Vysvětlení, doplnění a změna zadávacích podmínek

Název veřejné zakázky:	„Nemocnice Pelhřimov – Pavilon dětského, gynekologicko-porodnického a neurologického oddělení“
Předmět veřejné zakázky:	stavební práce

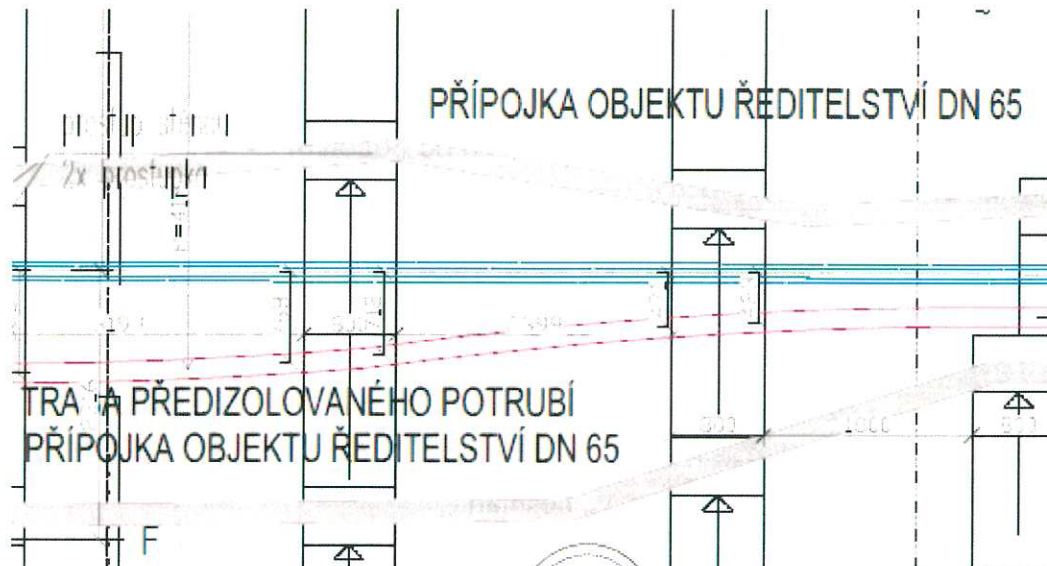
Ve výkazu výměr SO 009 - Ústřední vytápění je oddíl "Přípojka pro budovu ředitelství" pol.č.610-625 kde je vyspecifikováno potrubí ocelové 133/4,5 210 m, dále objímky a závěsy a izolace.

Dle technické zprávy má být přípojka z předizolovaného potrubí DN 65:

Před měřením pro objekt SO09 je v místnosti předávací stanice vysazena odbočka DN 65 pro objekt ředitelství. Na odbočce jsou osazeny uzavírací armatury. Přípojka je vedena prostorem garáží. Dále je předizolované potrubí uloženo na zhutněné zemině v prostoru teras po revizní šachtu 3. V šachtě a stavebním kanálu je ocelové potrubí opatřeno tepelnou izolací s polepem. Potrubí je ukončeno v šachtě uzavíracím ventilem a zaslepením. Pro proplach je vysazen montážní zkrat DN 32 s uzavírkou. Měřič tepla bude osazen až na objektu ředitelství.

Totéž je také ve výkresové části Půdorys 1.PP 3.část:

Máme tedy ocenit přípojku dle výkazu výměr nebo dle projektové dokumentace?

Soupis prací, dodávek a služeb upraven dle projektové dokumentace. Nacenit dle takto upraveného soupisu prací, dodávek a služeb.
